Věc: Rekonstrukce žst. Přerov, 2. stavba
Vysvětlení/ změna/ doplnění zadávací dokumentace č. 10
ve smyslu § 98 a § 99 zákona č. 134/2016 Sb., o zadávání veřejných zakázek, ve znění
pozdějších předpisů (dále jen „ZZVZ“)

Výkres „D_02_03_PS101401_1_02.pdf“ uvádí:

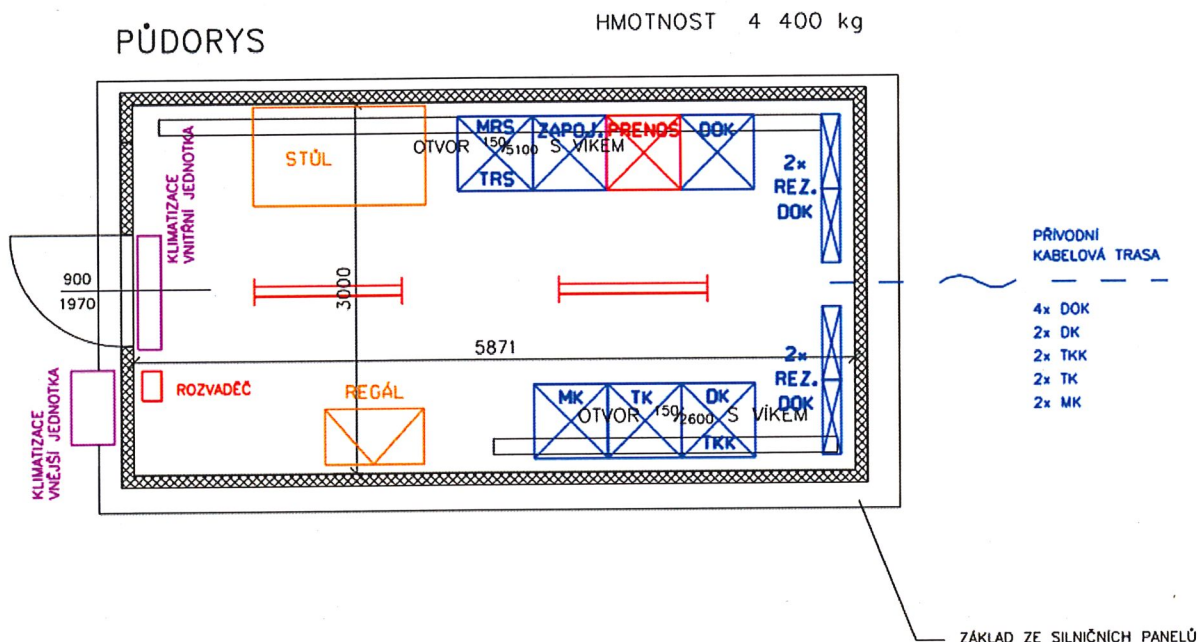
V provozním souboru PS 10-14-01.1_A „Provizorní přenosového zařízení“ se ve výkazu výměr vyskytuje položka č. 28 „Pronájem mobilní buňky“. Technická zpráva na str. 6 uvádí:

Vzhledem k nejednoznačnosti legend a barevných značení výkresů provizorního sdělovacího kontejneru (přes všechny profese) a jednotlivých skříní/prvků kontejneru žádáme zadavatele o vysvětlení, ve kterých provozních souborech (výkazech výměr) jsou rozpočtovány jednotlivé požadované skříně/prvky a které skříně/prvky je nutné uvažovat přímo do ceny provizorního sdělovacího kontejneru.

V každém provozním souboru s označením provizorní..., je započtena dodávka a montáž 19" skříně-racku, které budou instalovány v provizorním kontejneru, viz výkazy výměr jednotlivých PS 12-14-05.1, PS 12-14-05.1, PS 10-14-01.1 a PS 10-14-02.1. Provizorní ukončení traťového kabelu a DOK v provizorním kontejneru je započteno ve výkazu výměr PS 11-14-01.
